**Direction Régionale de l'Environnement,  
de l'Aménagement et du Logement  
Bourgogne – Franche-Comté**

Belfort, le 15 février 2021

N° Chrono : UDTB-ND/SPR/BMO/FC 2021 - 0215C

**INSPECTION DES INSTALLATIONS CLASSÉES  
RAPPORT DE LA VISITE D'INSPECTION DE 17/12/2020  
Société ALSTOM TRANSPORT**

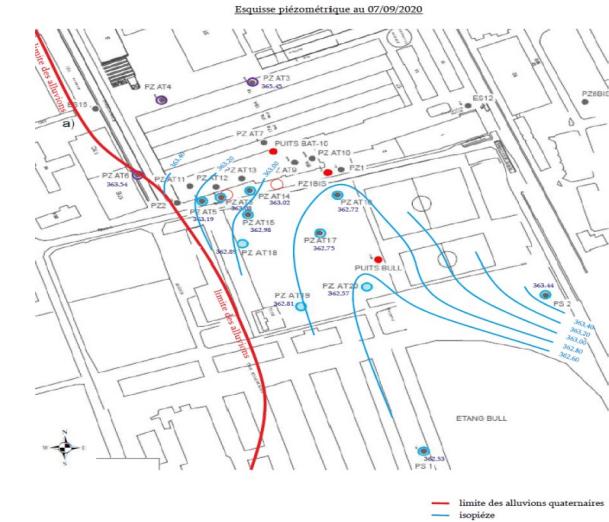
- proposant de supprimer le suivi des puits/piézomètres non pertinents en amont éloigné (P29, P31, P37, P308 et Pz6bis) et d'adopter un nouveau réseau de surveillance.
- Proposant de renforcer par 3 ouvrages complémentaires (PzAT18 à PzAT20) au Sud et à l'Ouest du puits Bull selon le schéma ci-après, afin de compléter la connaissance et la surveillance des eaux à proximité des bâtiments en périphérie du parking Bull.

<ul style="list-style-type: none"> <li>exclu les puits de pompage de confinement (en rouge sur le schéma) du réseau de surveillance ;</li> <li>axe la surveillance trimestrielle (mars, juin, septembre, décembre) sur des ouvrages ( cercle bleu sur le schéma) permettant de contrôler l'aval du site et des puits de pompage de confinement ;</li> <li>limite à une surveillance semestrielle (juin, décembre) les piézomètres ( cercle violet sur le schéma) permettant de contrôler la qualité des eaux souterraines entrantes sur le site Alstom Transport (piézomètres amont) ;</li> <li>prévoit l'analyse en laboratoire accrédité des paramètres suivants : trichloroéthylène, perchloroéthylène, cis 1,2-dichloroéthylène, trans 1,2-dichloroéthylène et chlorure de vinyle.</li> </ul> <p>L'examen des rapports d'autosurveillance transmis par l'exploitant montre que pour la période de juin 2019 à septembre 2020, l'exploitant respecte le programme de surveillance qu'il s'est fixé (validé par l'inspection en 2015).</p> <p><b>Prescription inadaptée n° 2 :</b> il convient de mettre à jour l'article 3.1 de l'arrêté préfectoral du 17 juin 2014 afin d'acter la modification proposée par l'exploitant en 2015. Les prescriptions actuellement actées ne sont plus adaptées.</p>
